Rapport de contrôle d'installations électriques à basse et à très basse tension

RÉF. 16/2024/77273/01:1

DATE DU CONTRÔLE 09/09/2024 (10:00 - 10:45) AGENT VISITEUR Julien Menu
ADRESSE DU CONTRÔLE Cité Partagés 14 - 7110 Strépy-Bracquegnies TYPE DE CONTRÔLE Visite de contrôle vente ancienne installation (8.4.2.)

Croquis de position élémentaire et descriptif sommaire des tableaux

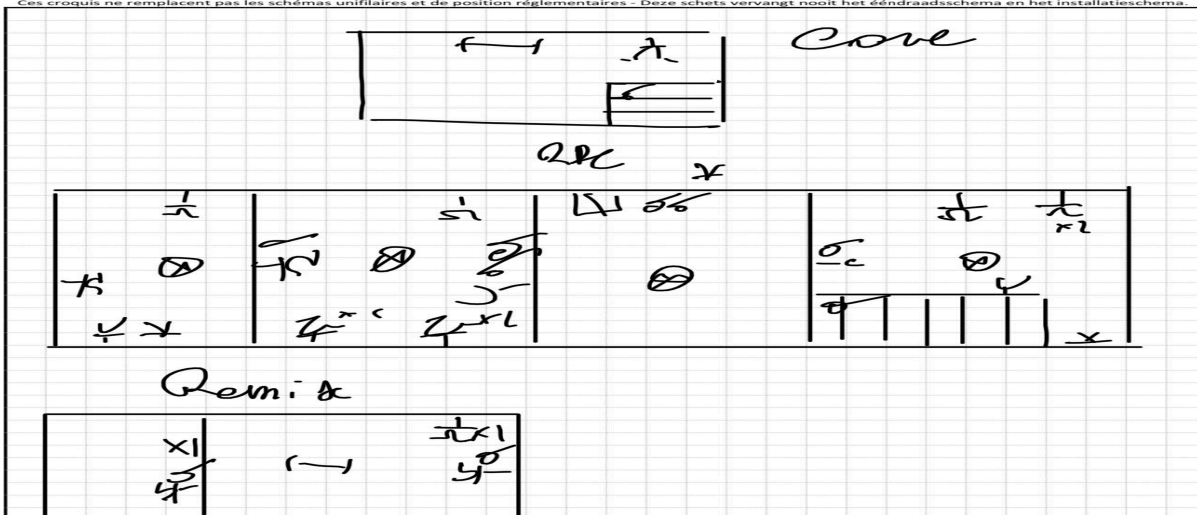
Conformité schéma(s) unifilaire(s) et plan(s) de position	Pas OK	Nombre de tableaux	2	Nombre de circuits	3
Circuits	1xII	1xII	1xII		
Protection	F15A?KA	MJ?A?KA	MJ16A3KA		
Section (mm ²)	2,5	2,5	2,5		
Conclusion	Pas OK	Pas OK	OK
